VURDERING AV FORURENSNINGSPÅRE PÅ BOREBRØNNER I FORBINDELSE
MED PROSJEKTERTE SØPPELPLASS.

Uttalelse fra Norges geologiske undersøkelse etter befarings-
1. oktober 1976 ved statsgeolog Erik Rohr-Torp. Sverre
Presterud og Ole Svæe deltok i befaringsen.

Forslag til midlertidig søppel plass

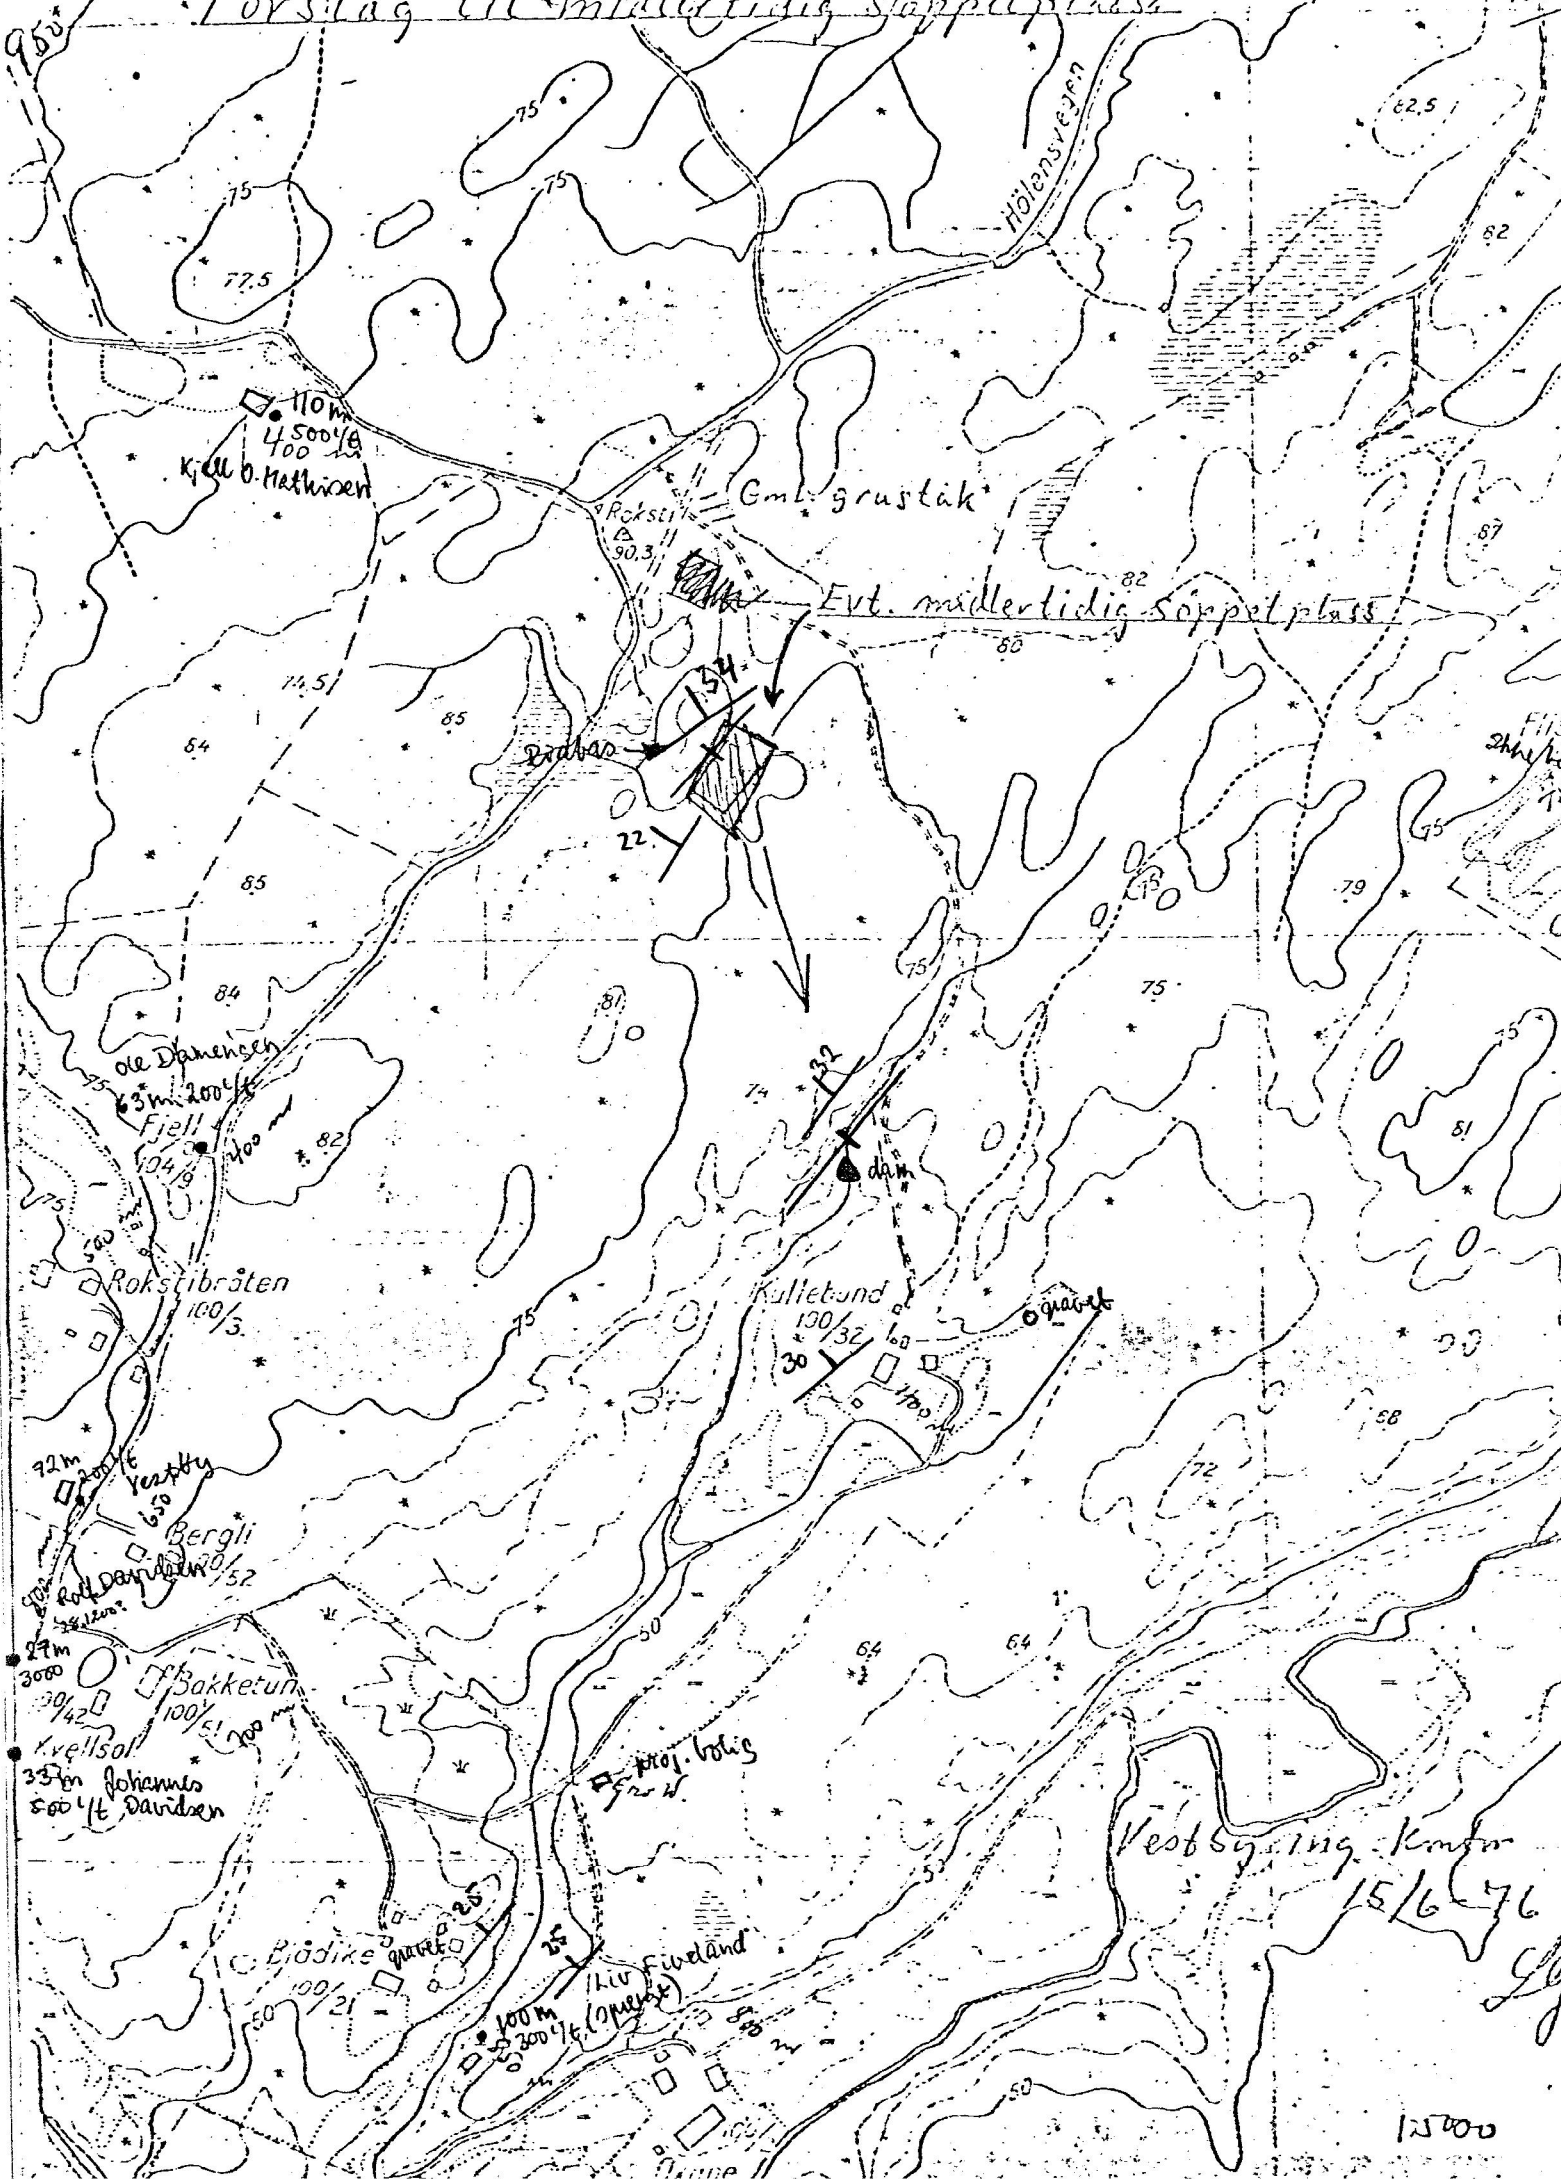
Hvor sigevann fra søppelplassen er i kontakt med fjell, eller der det bare er et sparsomt morenedekke over fjell, vil grunnvannet i underliggende fjellsprekker bli forurenset. Dette er tilfelle for hele området fra nordkant av søppelplassen og til vanningsdammen til Kullebunn. Sigevannet vil så følge fjellsprekkene i retning mot nordøst og sydvest, samt mot nordvest langs fallretningen på sprekkene som følger foliasjonen.

Den markerte sprekkesonen nordvest for Kullebunn vil hurtig føre forurensning til borebrønnene omkring åmotbråten. Mest utsatt er borebrønnene hos Johan Davidsen, Rolf Davidsen og Vestby. Gården Flisebru ligger også utsatt, men der er ikke borebrønn. Det er også fare for forurensning hos Ole Dammengen, mens borebrønnen hos Kjell O. Mathisen og borebrønnene videre nordover vanskelig kan forurennes.

Liv Fivelands bolig syd for Blådike, og den prosjekterte boligen nordøst for denne har hovedtilsig av grunnvann fra sydøst, men i uheldig fall vil også disse kunne forurennes.

Fra et hydrogeologisk synspunkt er søppelplassen ikke egnet ettersom grunnvannet i området nødvendigvis må bli forurenset.
